改善箇所説明図

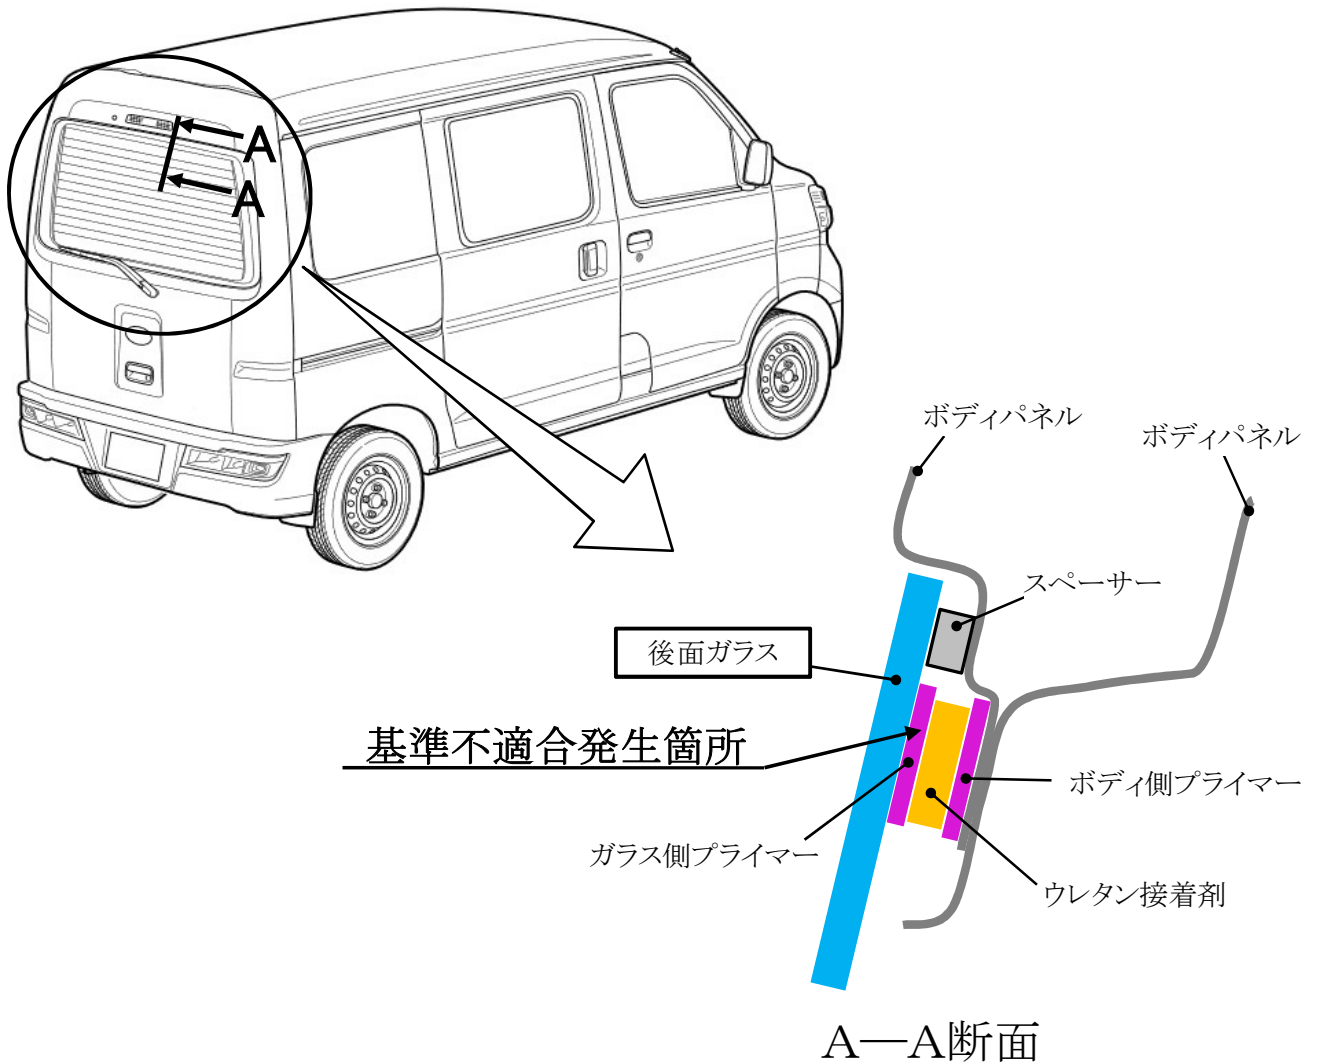
後面ガラスにおいて、接着工程の管理が不適切なため、下塗り剤(プライマー)が塗布されていないものがある。そのため、ガラスの接着力が弱く、そのままの状態で使用を続けると、接着部が剥離して、異音が発生し、最悪の場合、ガラスが脱落し他の交通の妨げとなるおそれがある。

全車両、後面ガラスを適切に取り付ける。

運転者席側シート下の車台番号打刻末尾の上側に黄色ペイントを塗布する。
